# セキュリティ強化の取組から得られた気づき等の 保安規定第2条（基本方針）への反映に伴う 保安規定の変更について

2023年11月13日  
東京電力ホールディングス株式会社

# 1. 申請の経緯と目的

図 社長の実施するモニタリング活動

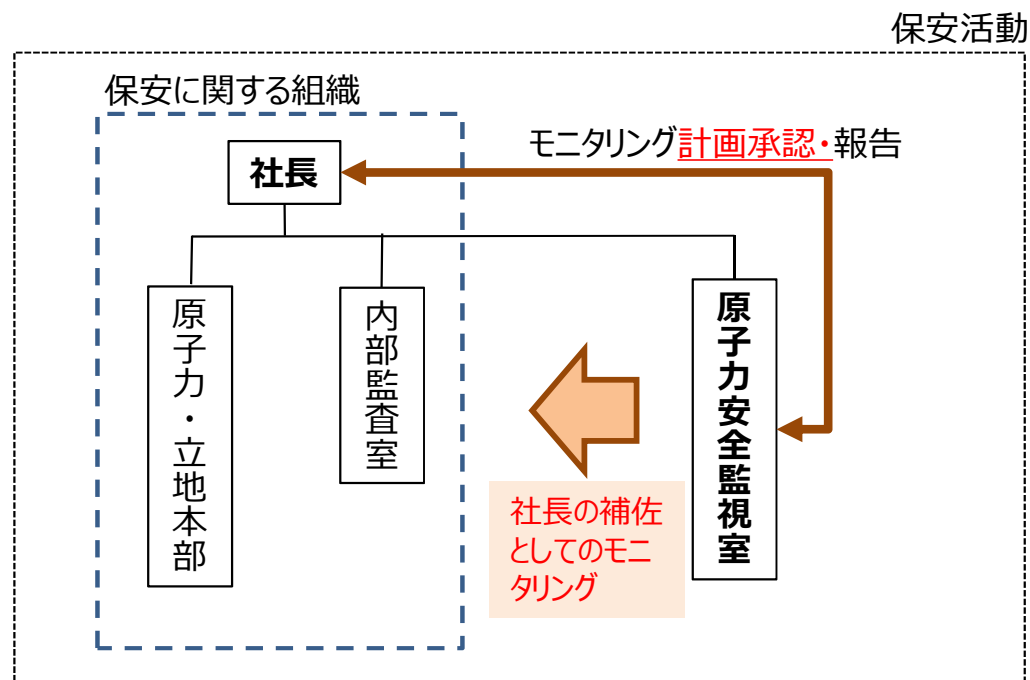
- 原子力安全監視室（Nuclear Safety Oversight Office : NSOO）は、2011年の福島第一原子力発電所事故の教訓として「経営層への監視・支援強化」を目的として2013年に発足した組織である。NSOOは、原子力部門から独立した立場で、当社の原子力発電所のパフォーマンスを世界最高水準の安全性（エクセレンス）に照らして評価し、改善を促し、より高い原子力安全を追求することを目的として活動し、結果を社長へ報告している
- 今回基本姿勢7項目を見直し、上記の活動を社長がリーダーシップを発揮して実施するモニタリング活動と位置づけ、NSOOが補佐することを記載することで一過性のものとししない仕組とする
- NSOOは社長のモニタリングを補佐することから、社長の意向を踏まえた活動にするためモニタリング計画の承認は社長とする

図 モニタリング活動の業務フロー

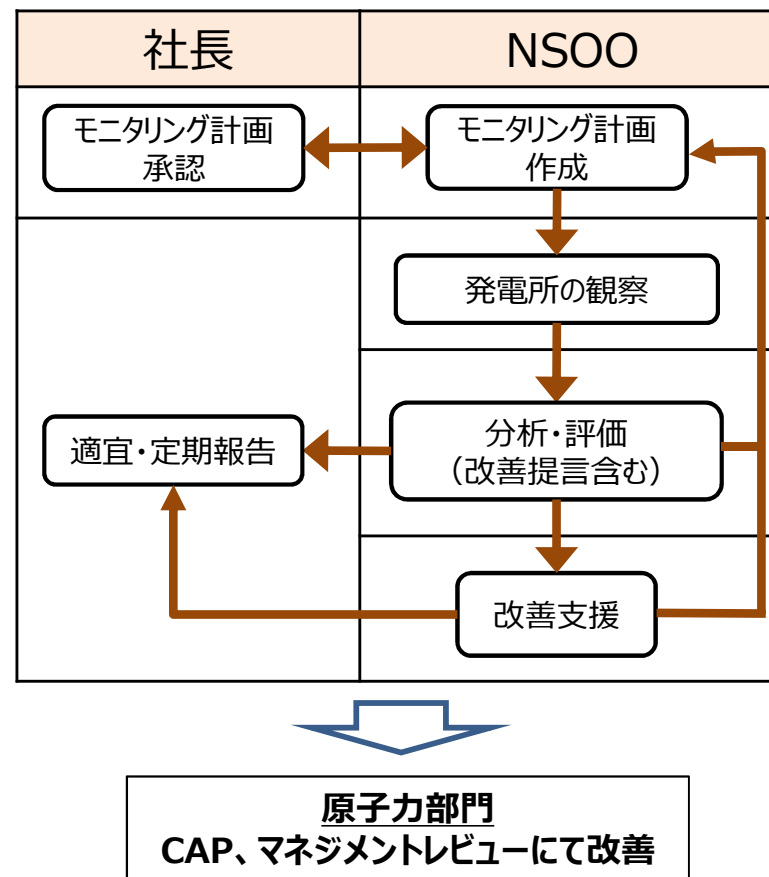
- 一過性のものとしめない仕組であるモニタリングの具体的な業務フローを以下に示す
- 業務フローは核物質防護のモニタリング活動を実施する核物質防護モニタリング室と同様

## 5.【項目7関連】CAPによる継続的な改善（2/2）

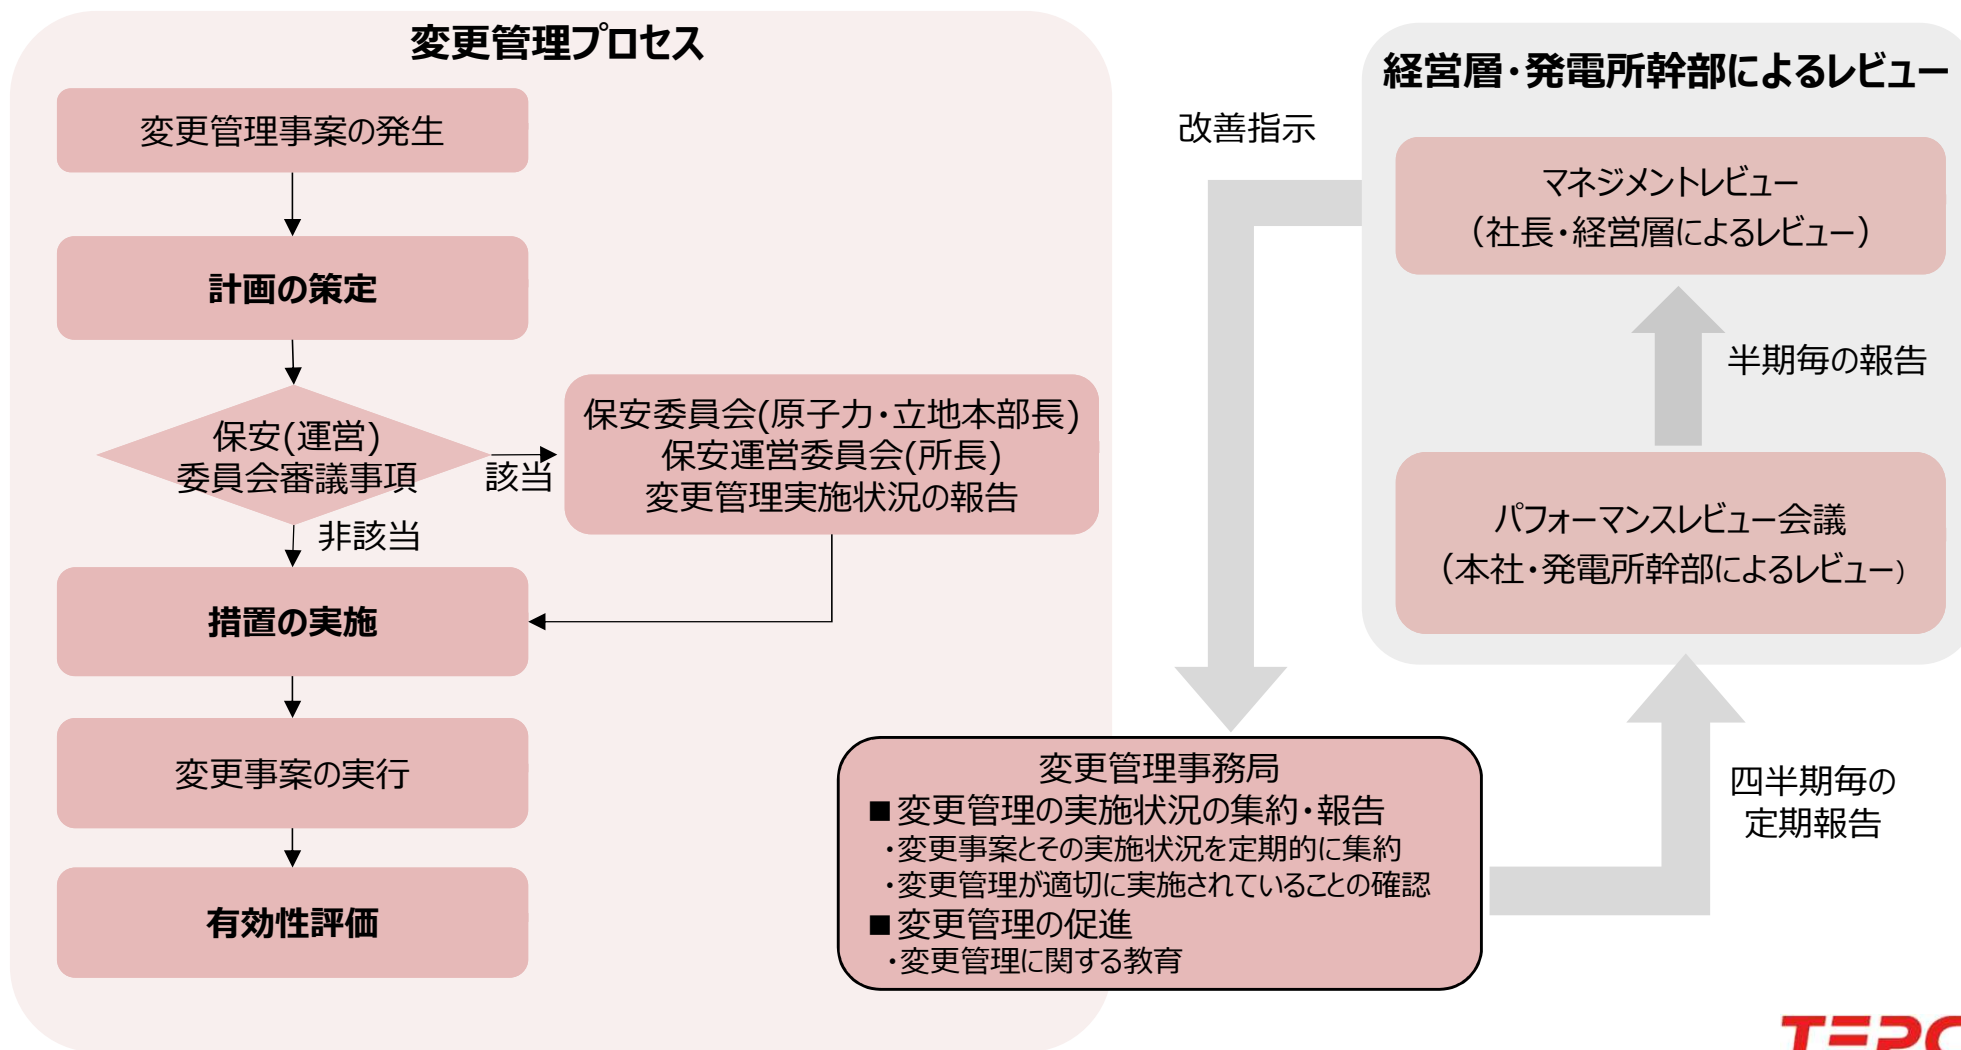
- CAPは、従来より保安規定第3条（品質マネジメントシステム計画）の中で運用してきたものであるが、核物質防護事案の教訓から重要性を再認識し、基本姿勢としてより明確化することとした
- これまで情報管理の観点から、セキュリティとセーフティは別々にプロセスを構築していたが、情報管理に配慮した上で、既にプロセスの統合を図っている
- これにより、セキュリティ強化からの気づき等を踏まえた改善を行うことで、セーフティにも同時に展開することが可能となった。以下に、具体的な社内規程への反映例を示す

社内規程の改定内容	目的
内部コミュニケーション活動における対話会意見のCR起票運用のルール化	発電所の対話活動を通して確認された気づき・改善事項をCRで一元管理
PIM※／PICoピア会議での主査の会議進行のノウハウ化	人事異動等での主査交代時における会議品質の維持
事務局によるCR完了目標期日の遵守状況の定期的な確認を明確化	CRの適切な運用のため、事務局の関与を強化

## 6. 【項目7関連】変更管理の運用の徹底（2/3）

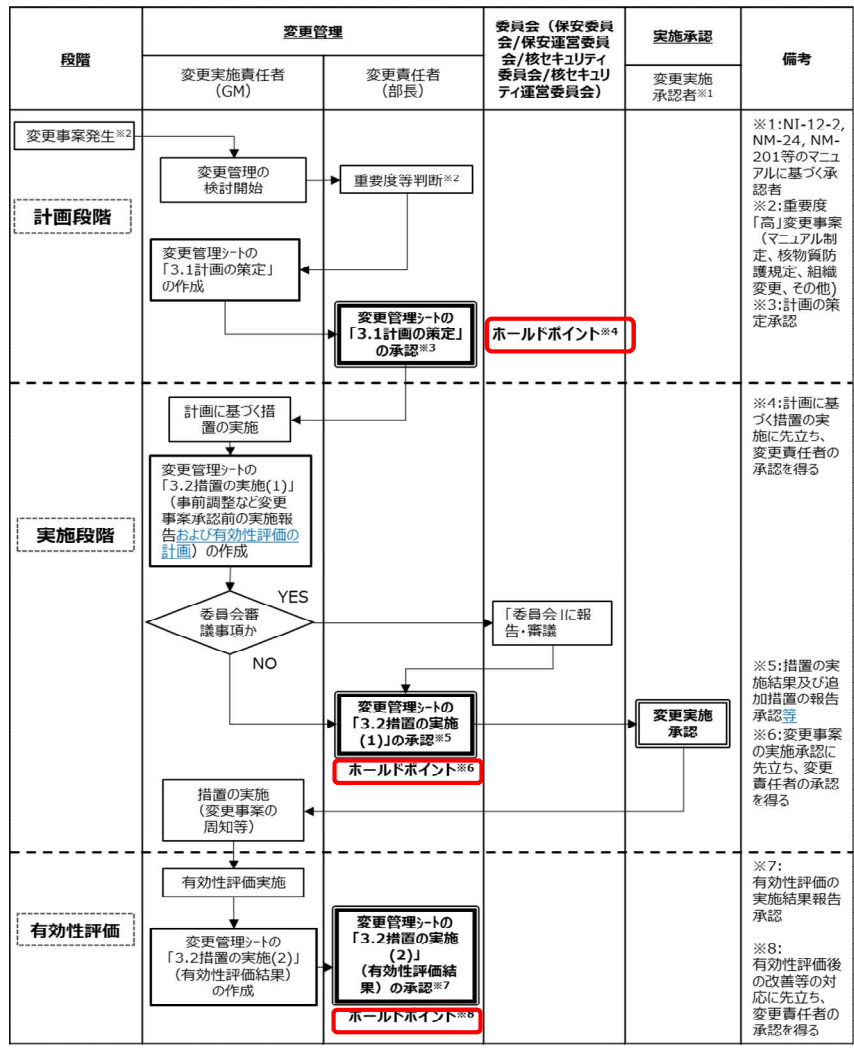
- 変更管理は、従来より保安規定第3条（品質マネジメントシステム計画）の中で運用してきたものであるが、核物質防護事案の教訓から重要性を再認識し、基本姿勢としてより明確化することとした
- セーフティと同様にセキュリティにも変更管理プロセスを構築し、セキュリティの変更管理として2022年5月より運用を開始している。セキュリティとセーフティは別々にプロセスを運用していたが、情報管理に配慮した上で、既にプロセスの統合を図っている
- セキュリティ強化からの気づき等を踏まえた改善を行うことで、セーフティにも同時に展開することが可能となった。以下に、具体的な社内規程への反映例を示す

社内規程の改定内容	目的
変更管理の業務フローを図で作成し、変更管理基本マニュアルに記載	ホールドポイントの明確化
変更管理シートの様式に核物質防護事案からの気づきも含め、注意すべきポイントを記載	リスク抽出や他業務への波及などの影響評価の確実な実行

社員の変更管理プロセスに対する理解度向上のため、教育資料・事例集を作成し、変更管理に関する定期的な教育を充実することで運用を徹底
